# 前回会議におけるコメント回答について

平成23年11月4日  
四国電力株式会社

# 法面保護工

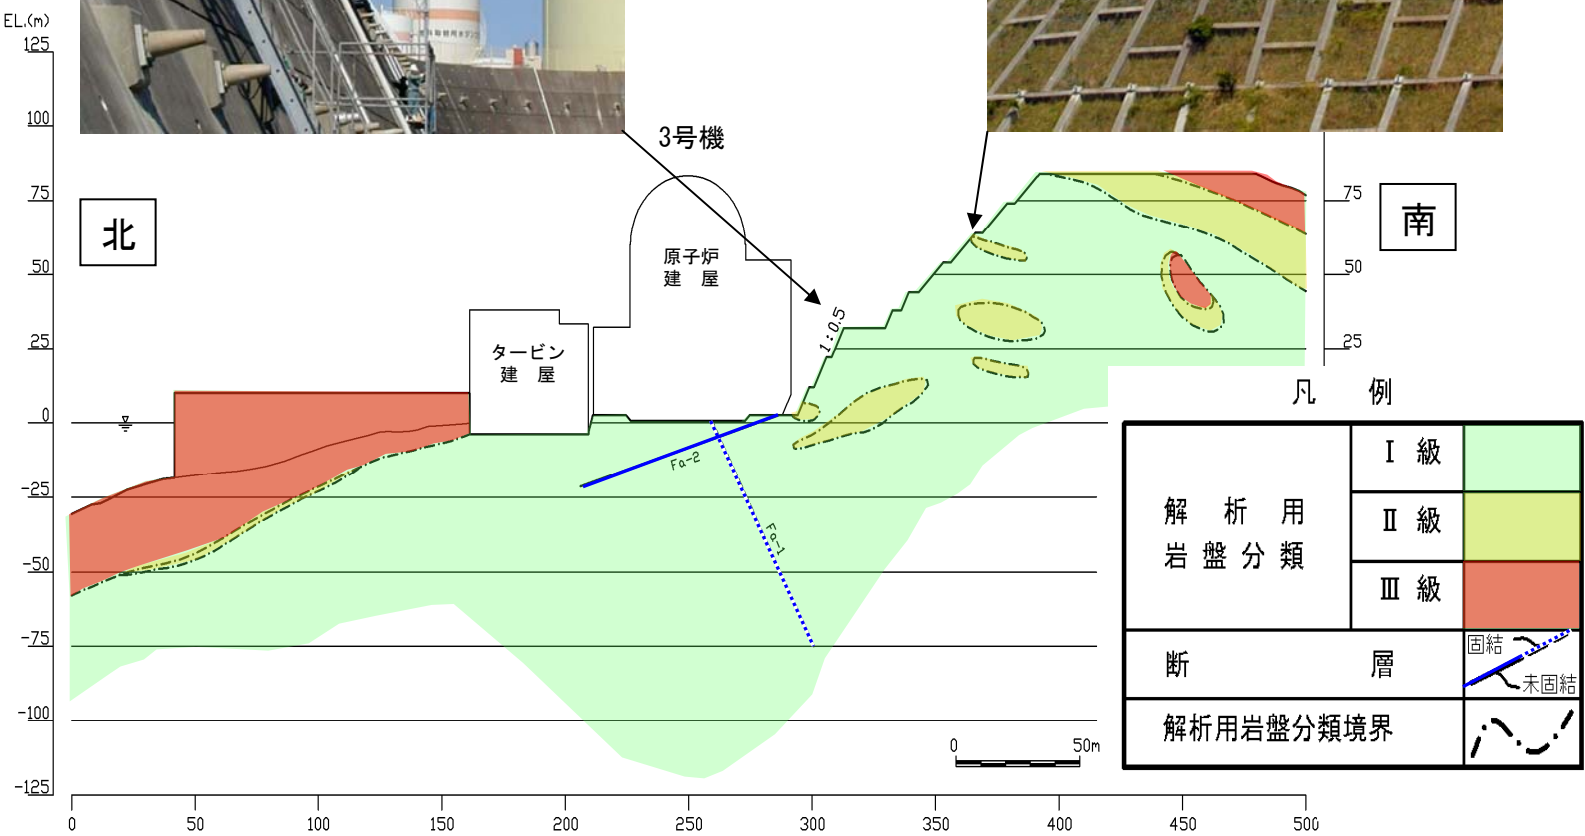
緊急時対策として32m盤を活用することになっているが、その84mまでの斜面を含めて、切土斜面では風化による劣化が予想される。切土斜面の安定解析においては、劣化を考慮した物性値を用いているのか。

44m盤より下の斜面

→張コンクリート, アンカー工

44mより上の斜面

→格子枠工, 法面緑化, アンカー工
